Programa de Eficiencia Energética de la República Dominicana
PRESTAMO BID N°4962/OC-DR

Licitación Pública Internacional LPI-MEM-BID-2026-001
Contratación del reemplazo de luminarias y adecuación de infraestructura de alumbrado público en zonas específicas de operación de las EDE (Edesur, Edenorte y Edeeste).

Circular No. 3

Fecha de emisión: Mayo 19, 2026

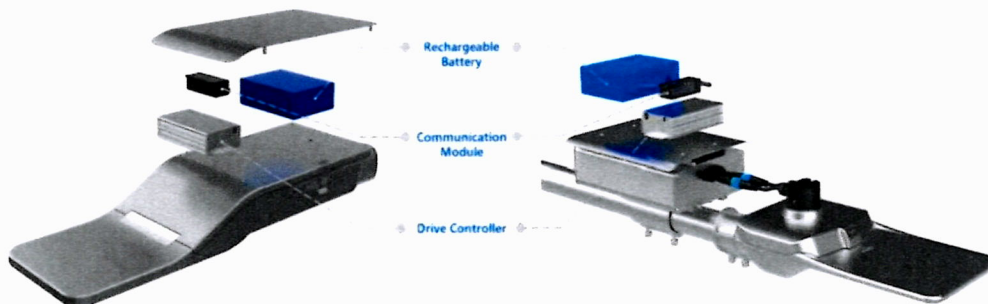
Consulta No.16. Sobre la Clase de Protección Eléctrica en Luminarias con Batería (Híbridas). Referencia: Planilla de Datos Técnicos Garantizados (PDTG), Ítem 1.15, "Clase de protección eléctrica - Clase II".

Observación Técnica: El pliego actual exige taxativamente la Clase de Protección Eléctrica II para todas las luminarias, incluyendo aquellas equipadas con Sistema de Almacenamiento de Energía (ESS) o baterías. Al respecto, solicitamos formalmente que el Contratante acepte de manera indistinta luminarias de Clase I o Clase II específicamente para las unidades híbridas, fundamentados en los siguientes pilares de seguridad y operatividad:

Se solicita a la UEP/MEM modificar el Ítem 1.15 de las PDTG para luminarias con batería, de modo que se lea: "Clase de protección eléctrica: Clase I o Clase II". Esto garantizará la libre competencia y permitirá al Estado Dominicano adquirir la tecnología más robusta y segura disponible en el mercado internacional.

Respuesta No.16. Se mantiene el requerimiento de luminarias Clase II conforme a lo establecido en el pliego de condiciones, dado que existen zonas de actuación que pueden no disponer de un sistema sólidamente aterrizado.
